回 答 書

7 西財第 1－283 号
令和 7 年 6 月 11 日

案 件 番 号	507100283
工 事 （ 業 務 ） 名	生涯学習センター建設工事
路 線 名	西尾市生涯学習センター(仮称)
工 事 （ 業 務 ） 場 所	西尾市山下町城南 2 3 番地
質 疑 事 項 欄	回 答 欄
① 図面番号：X022～026 全 CW に対して、高透過フロート LOWE 硝子の複層硝子と御指示を頂いておりますが、高透過 LOWE 硝子+空気層+高透過硝子と考えてよろしいでしょうか。	ご質問のとおりです。
② 図面番号：X022～026 上記と同様に、強化硝子を使用する箇所は高透過 LOWE 強化硝子+空気層+高透過強化硝子と考えてよろしいでしょうか。	ご質問のとおりです。
③ 図面番号：X022～026 上記と同様に、CW9 の硝子は高透過強化合わせ (t=10+10) +空気層+高透過強化 LOWE と考えてよろしいでしょうか。	ご質問のとおりです。
④ 図面番号：X024・025 CW3,CW4,CW6 の一部硝子の斜線部 DE6 とは何を指しているのか、ご指示ください。	DE6 は飛散防止フィルム (乳白)になります。(A104 エレメント図に記載しています。)
⑤ 図面番号：X024・025 CW8 は防火設備となっておりますが、該当建具は異形の為、個別認定対象外と考えてよろしいでしょうか。	個別認定対象外 (例示仕様) となります。

合同会社斎藤信吾建築設計事務所		西尾市教育委員会事務局 生涯学習課			工事（業務）名 生涯学習センター建設工事		路線等の名称 西尾市生涯学習センター（仮称）		DATE R07.03	A 1001
事務所登録 神奈川県知事登録第18685号 一級建築士 第367843号					図面名称 雑詳細図(1)		用紙サイズ A1			
住所 神奈川県横浜市港北区新吉田東2-23-13		照査	星野	設計	設計	水野	縮尺

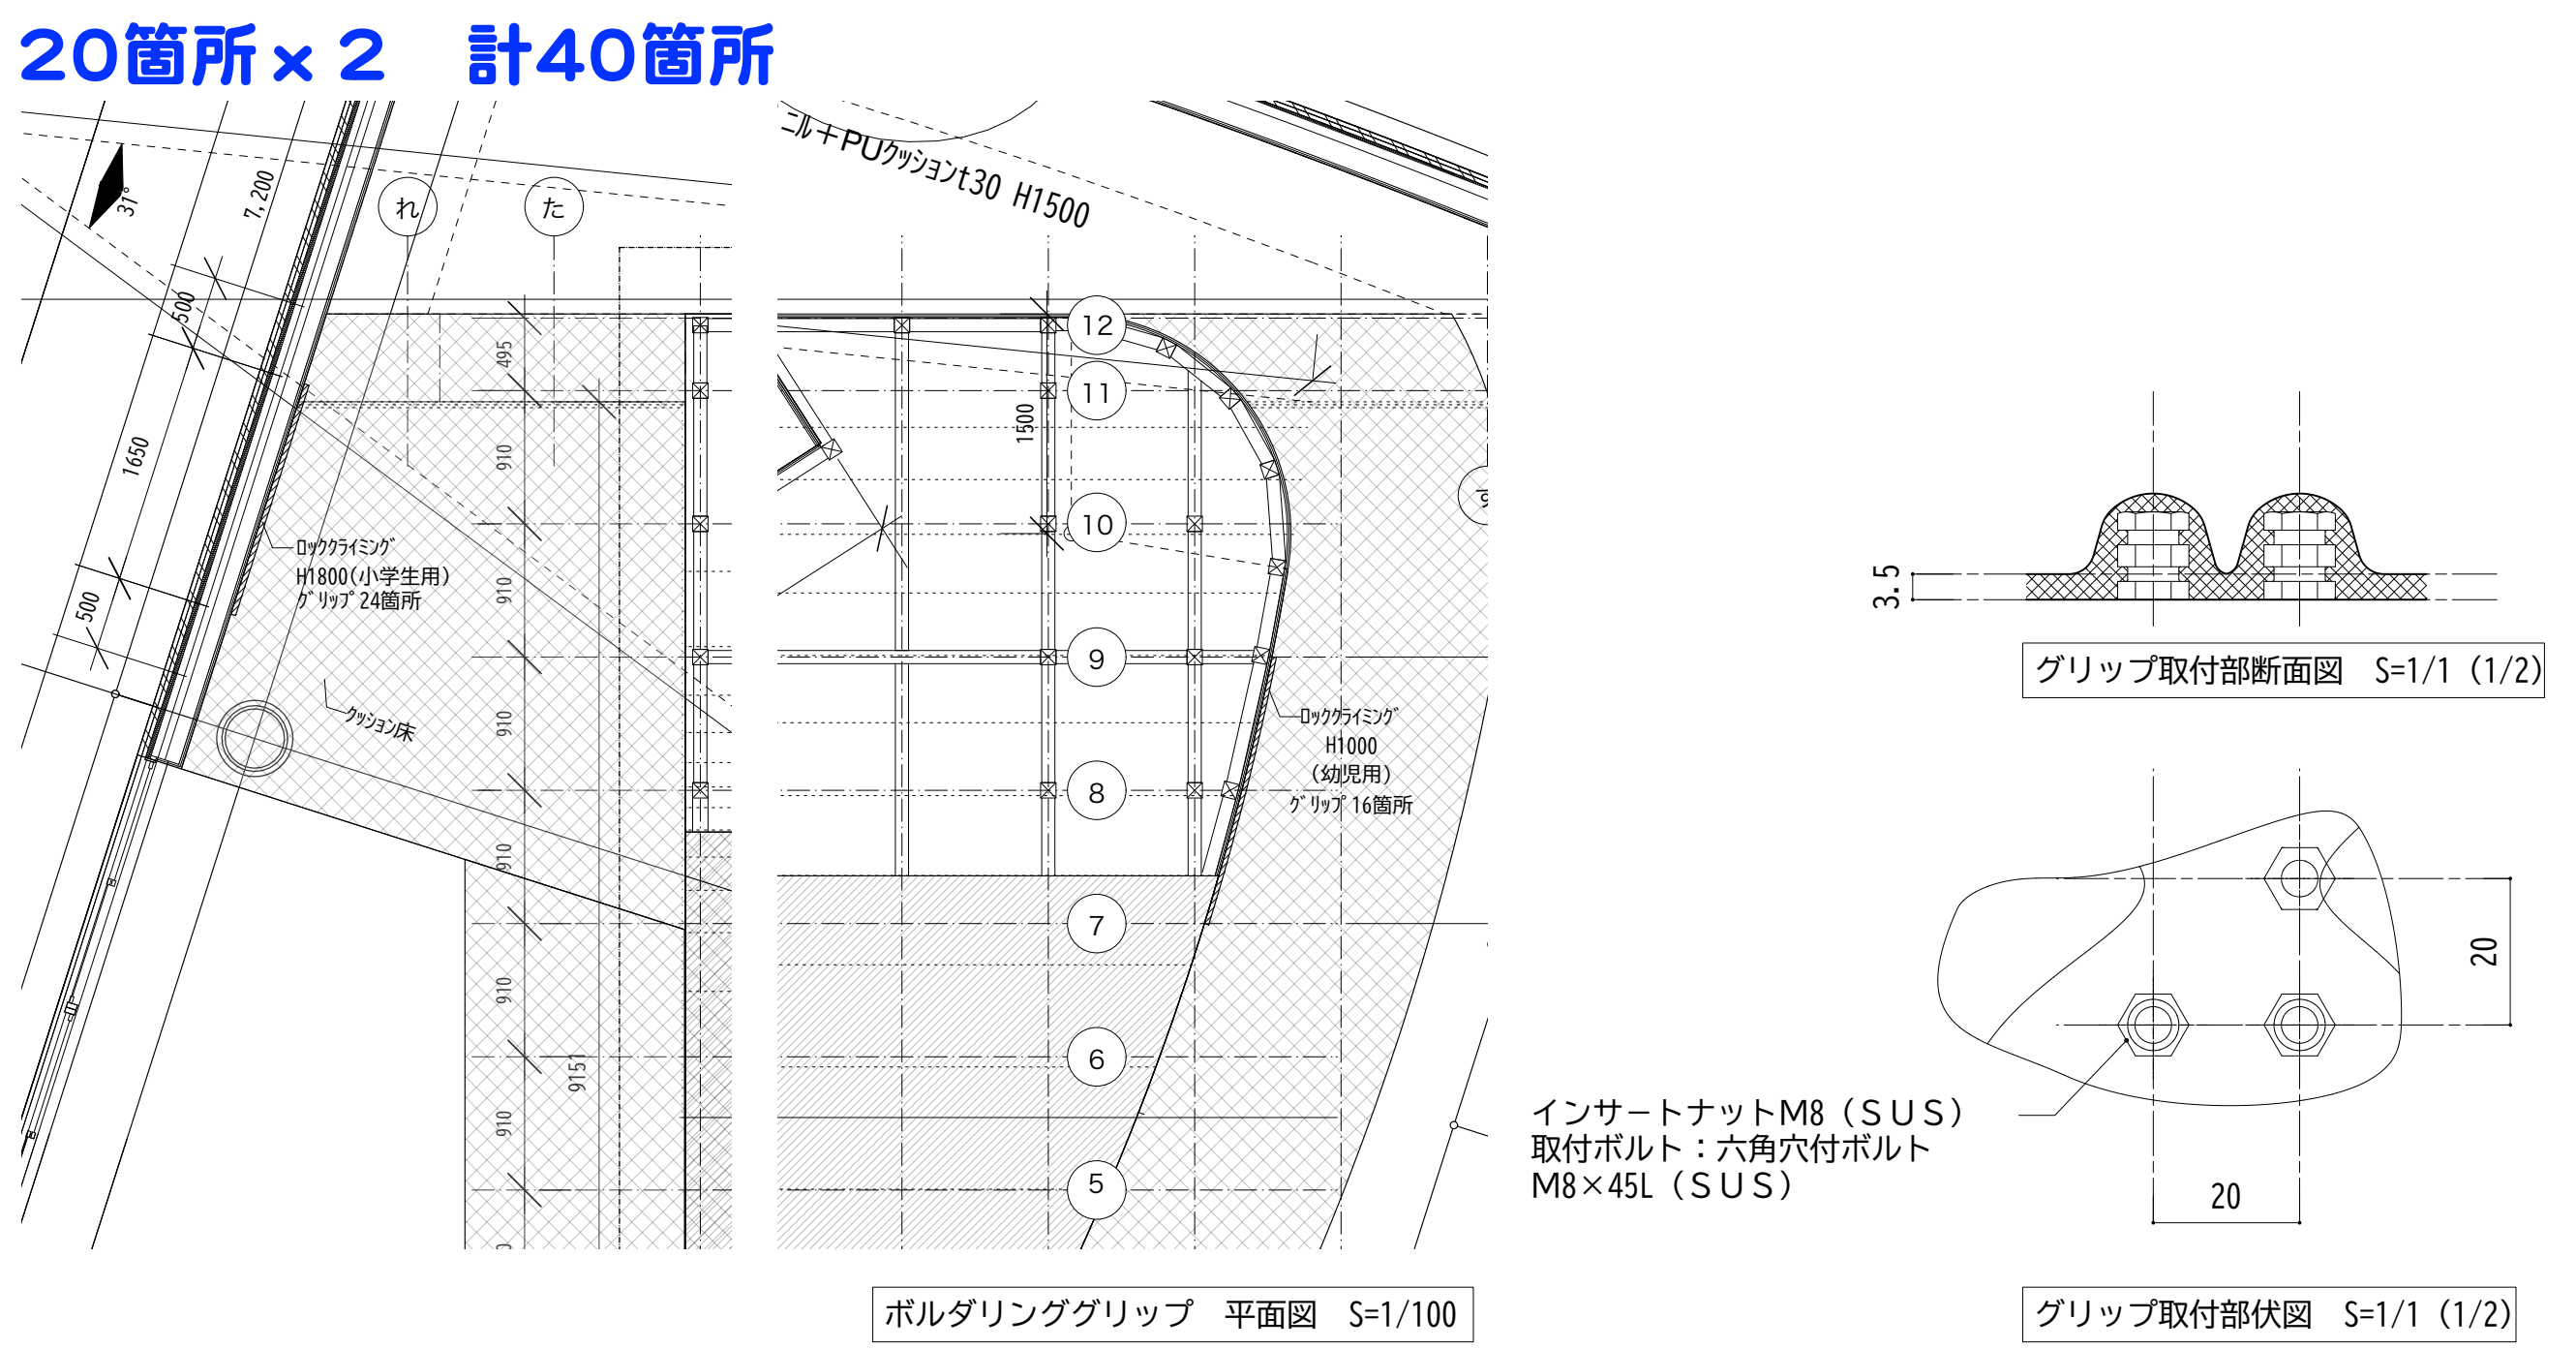
手摺部柱カバー 柱がダブルの為、20箇所×2 計40箇所
